**Государственное бюджетное образовательное
учреждение высшего образования Республики Крым
«Крымский университет культуры, искусств
и туризма»,
здание литеры «Б, б»**

ПАСПОРТ ДОСТУПНОСТИ

ПАСПОРТ ДОСТУПНОСТИ
объекта социальной инфраструктуры (ОСИ)
№ 2

АКТ ОБСЛЕДОВАНИЯ объекта социальной инфраструктуры К ПАСПОРТУ ДОСТУПНОСТИ ОСИ

Фото 17

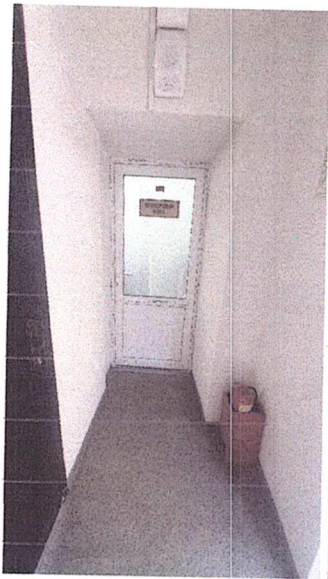
2.1	Лестница (наружная) -вход № 2	есть		17	Отсутствуют ограждения с поручнями.	К,О,С	С двух сторон одно- и многомаршевых внешних лестниц следует предусматривать непрерывные по всей их длине ограждения и поручни в соответствии с <u>ГОСТ Р 51261</u> . Высоту поручня определяют от его верхней части до поверхности проступи ступеней и принимают 0,9 м. Завершающие горизонтальные части поручня должны быть длиннее марша лестницы или наклонной части пандуса на 0,3 м. Форма завершающих частей поручней должна быть травмобезопасной: с плавным завершением вниз, в сторону ограждения или стены и т.п. Размеры длины и высоты поручней всех лестниц и	КР, ТР

Перед лестничным маршем отсутствуют предупреждающие тактильно-наземные указатели. Лестница не дублируется пандусом		пандусов допускается изменять по месту в пределах + (-) 0,03 м. Рекомендуется расположить предупреждающие тактильно-наземные указатели на расстоянии 0,3 м от кромки проступи первой и последней ступеней лестничного марша, глубиной от 0,5 до 0,6 м и шириной, равной ширине участка лестницы. Лестницы должны дублироваться пандусов или подъемным устройством
